廃炉発官R 6 第 1 5 8 号
令和 6 年 1 0 月 2 8 日

福島第一原子力発電所 特定原子力施設に係る実施計画 変更認可申請書の
一部補正について

サブドレン集水設備及び地下水ドレン設備の津波対策に伴う T.P. 33.5m 盤への移設について、審査の進捗を踏まえ、下記の通り一部補正を行う。

2.35 サブドレン他水処理施設

図-1 サブドレン他水処理施設の全体概要図（集水タンクの高台設置）(2/4)

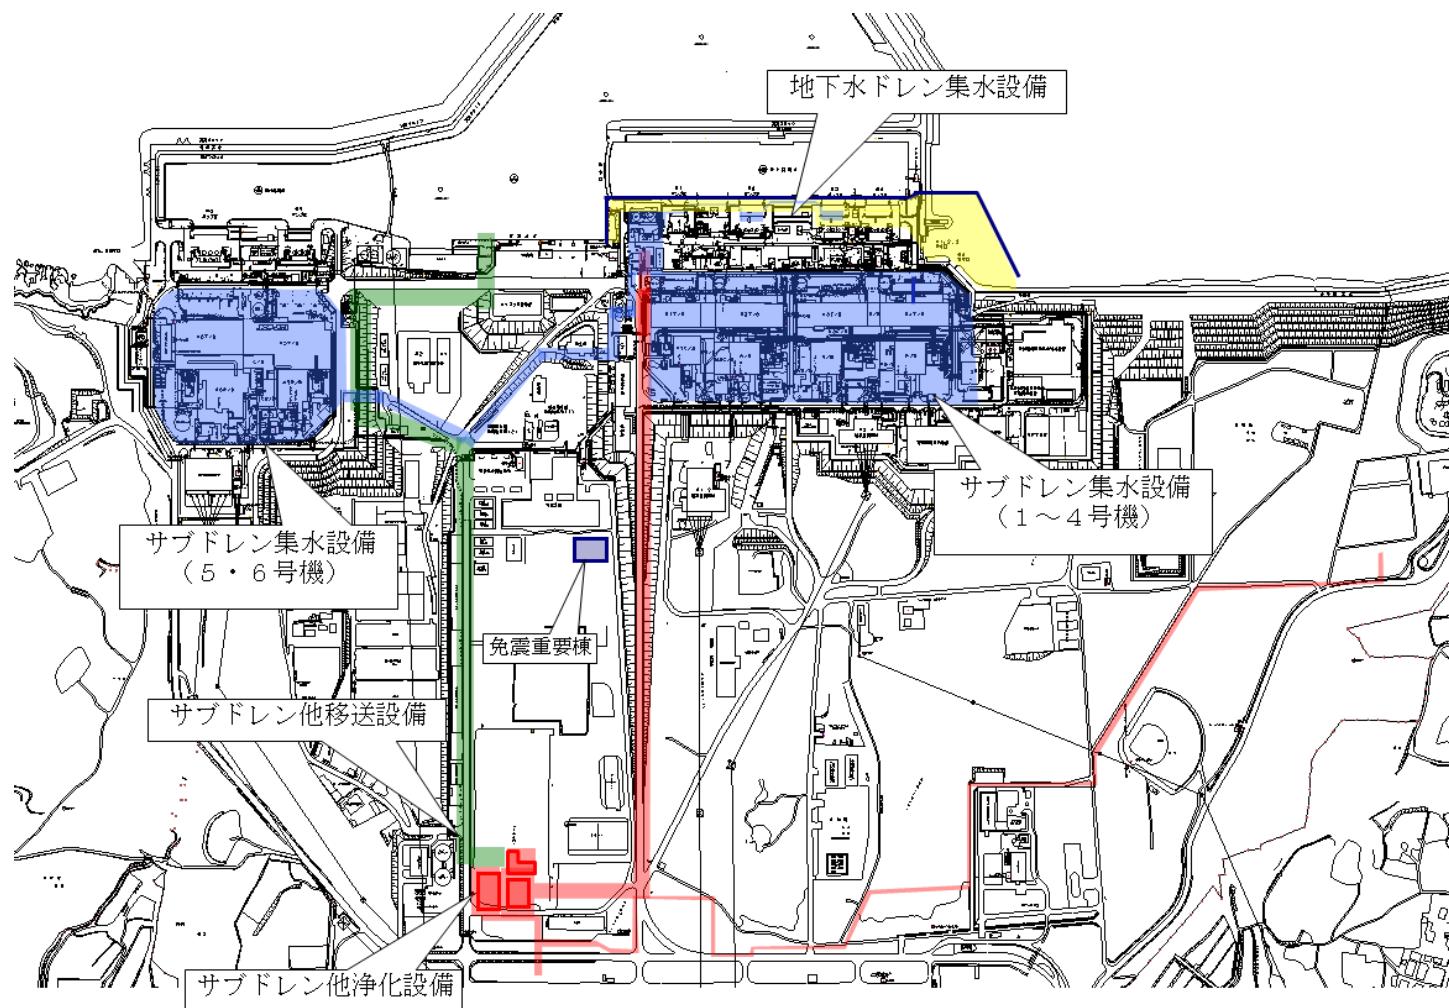
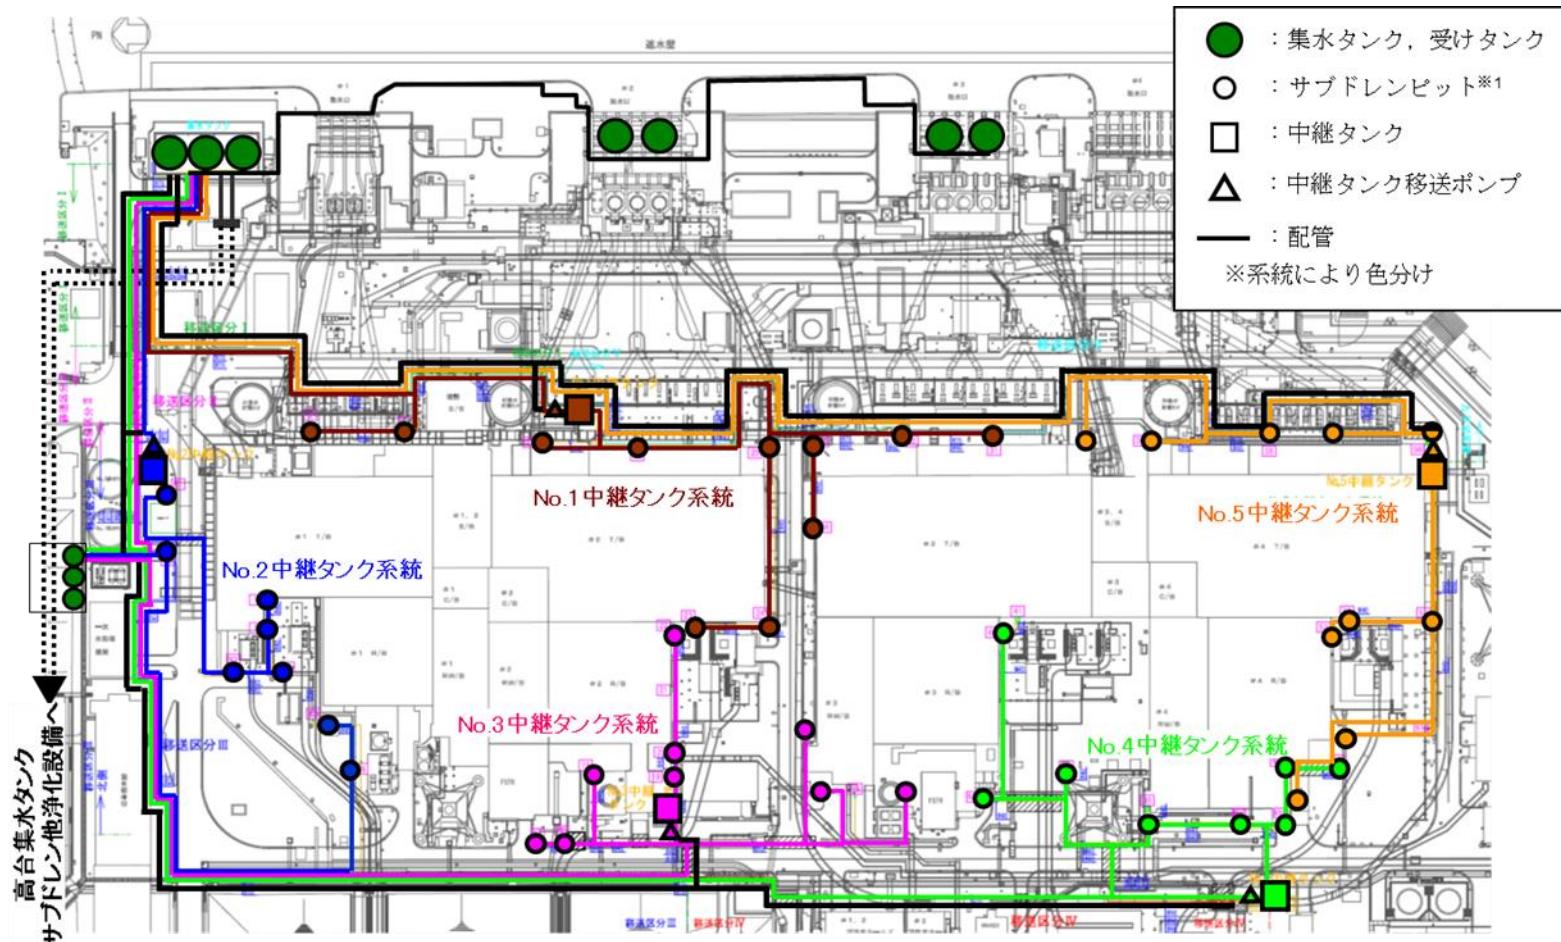
- ・サブドレン集水設備等の高台移転に伴う図面の追加及び変更
